2#剖面

3#剖面

6#首层健身活动室

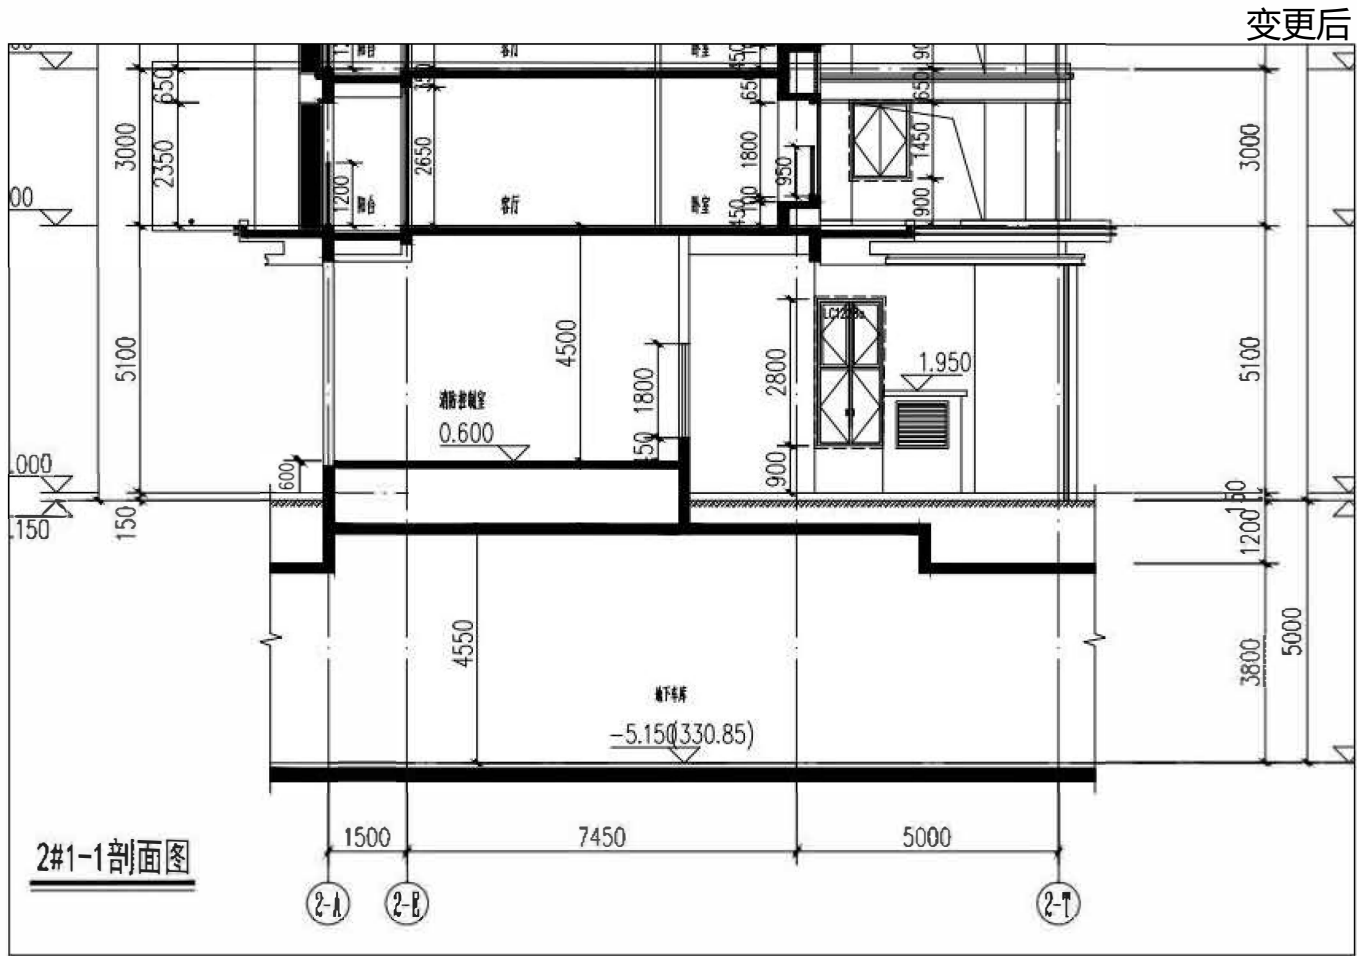
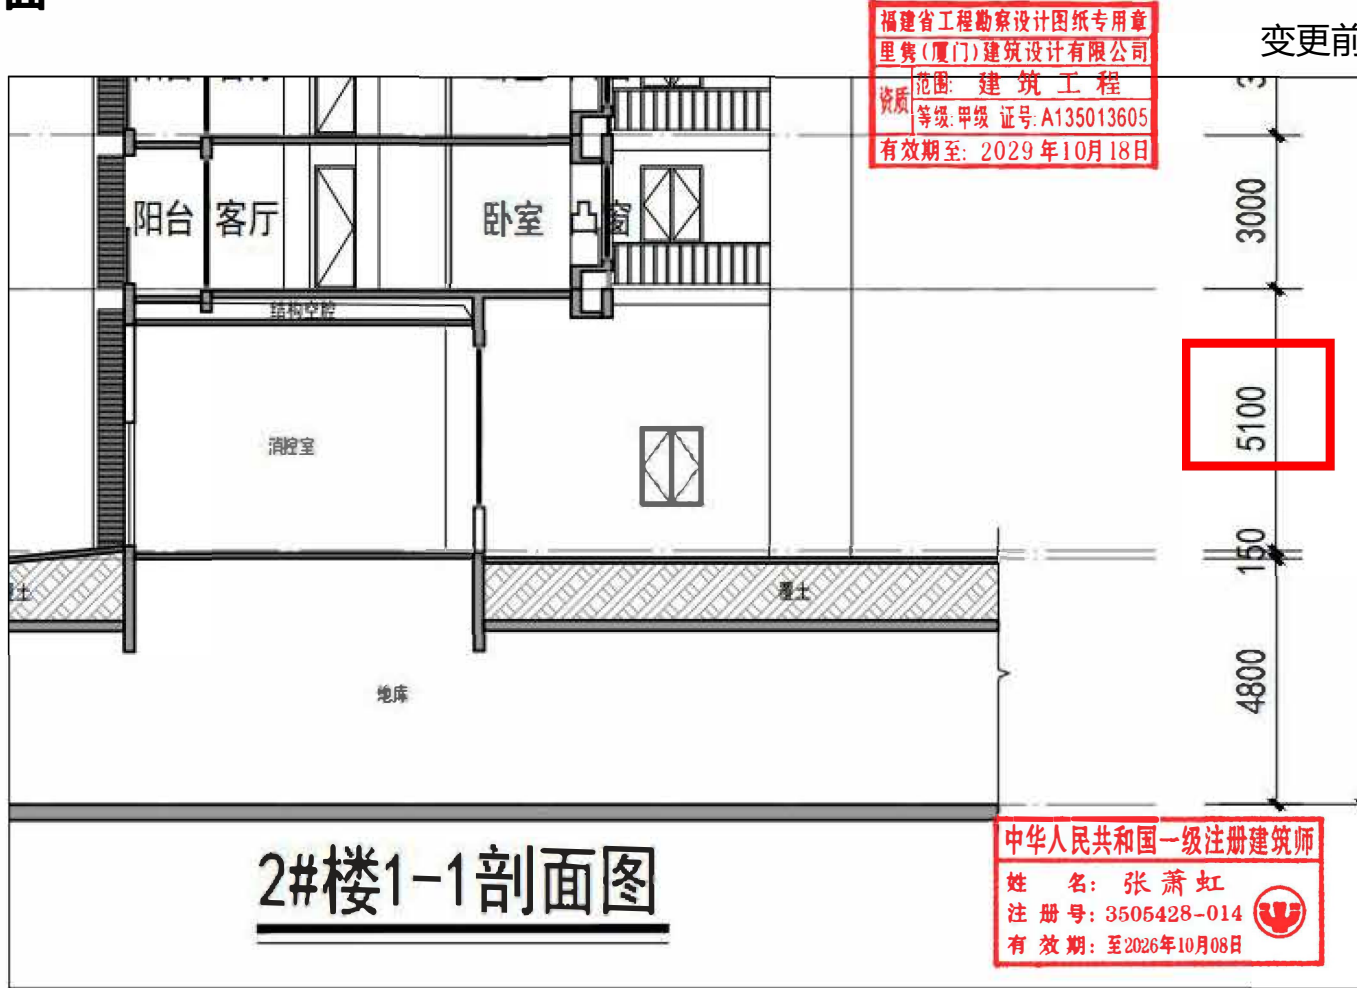
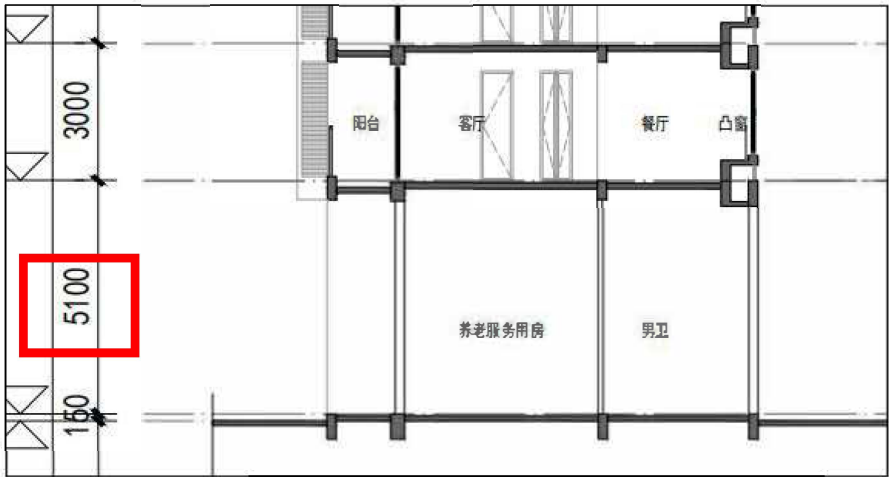
- 2#消防控制室层高由5.1m调整为4.5m(防止室外雨水倒灌入消控室, 底部增设管沟, 将地面抬高600mm)

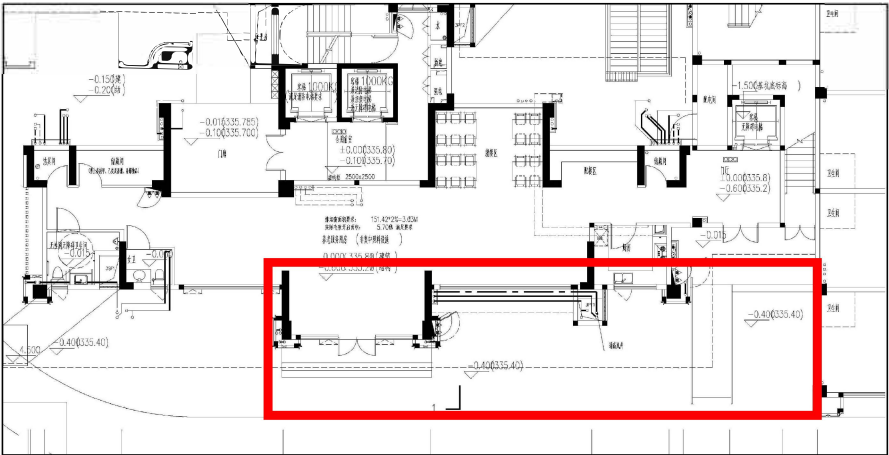
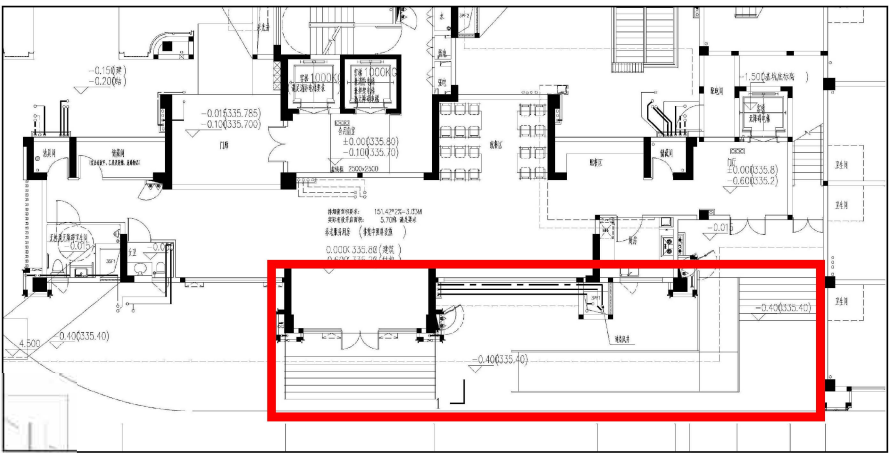
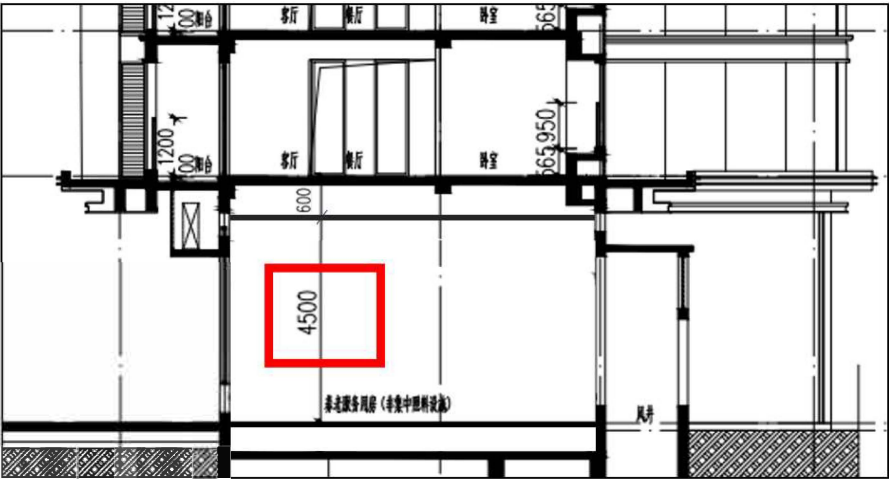
3#养老用房层高由5.1m调整为4.5m(层高4.5米以上的部分采用增设闷顶层的方式调整建筑设计方案)

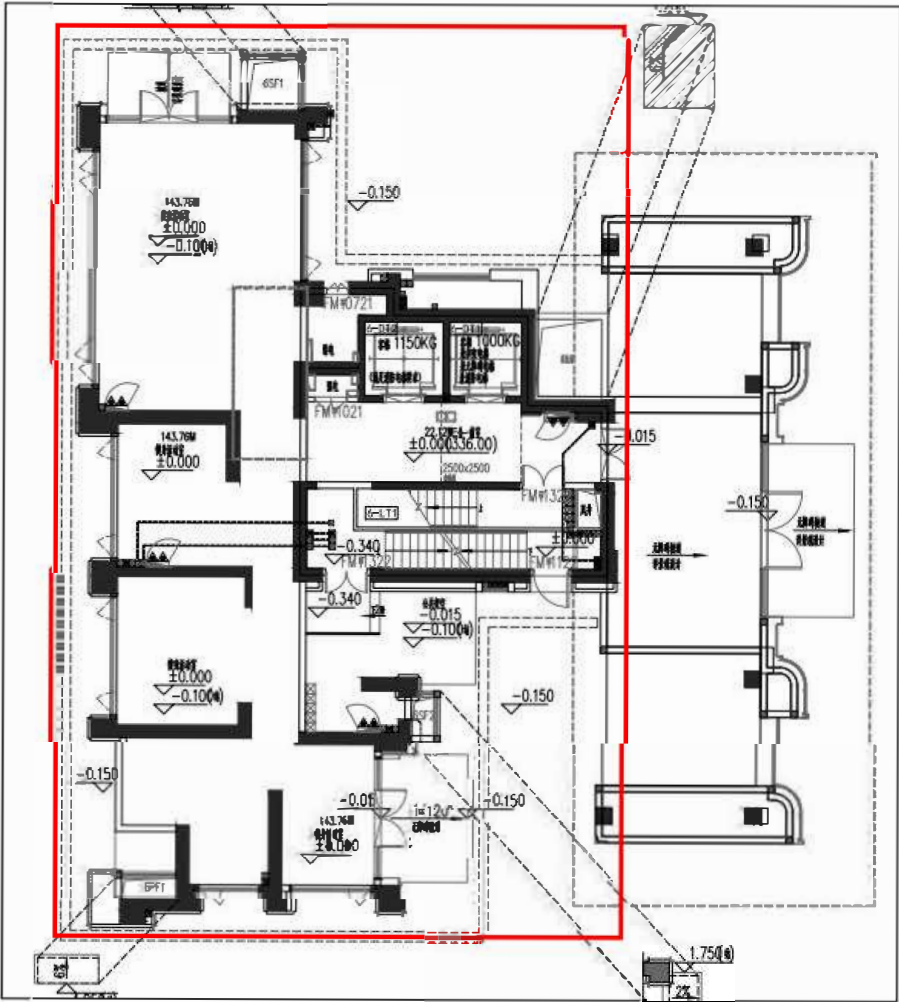
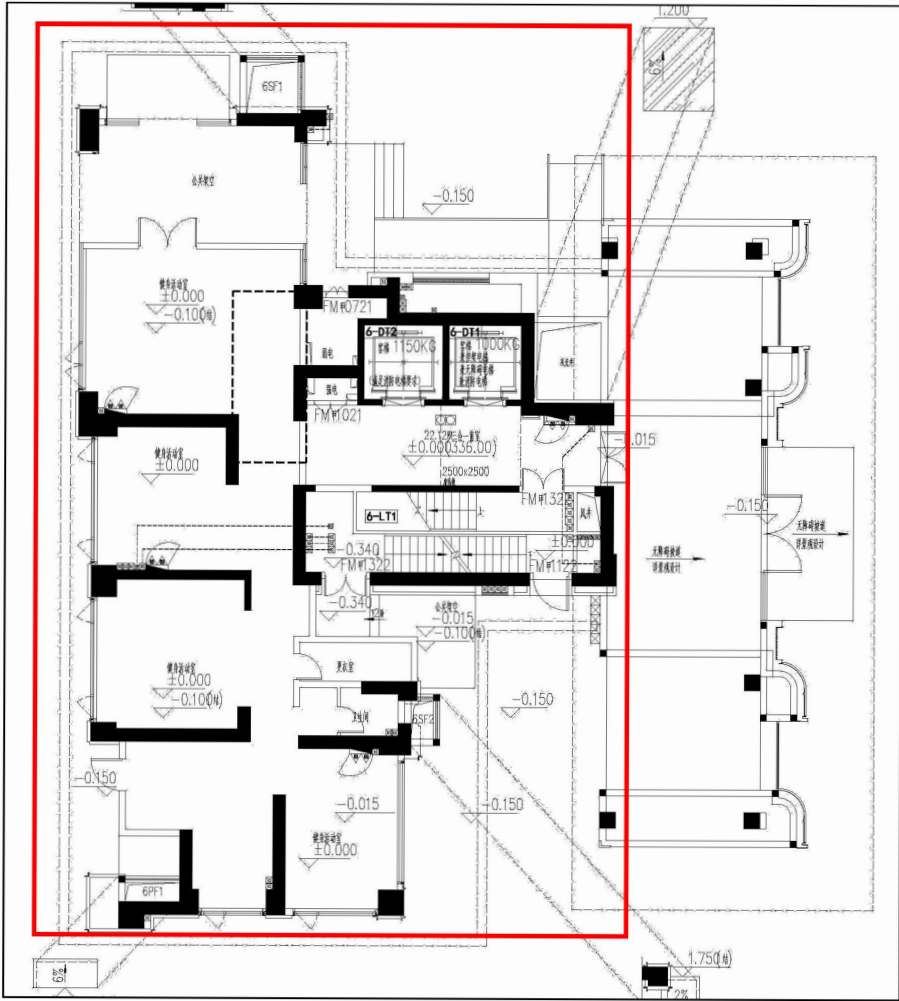
6#一层健身活动室轮廓调整(考虑功能的实用性, 对平面进行局部优化), 对应计容面积不变;
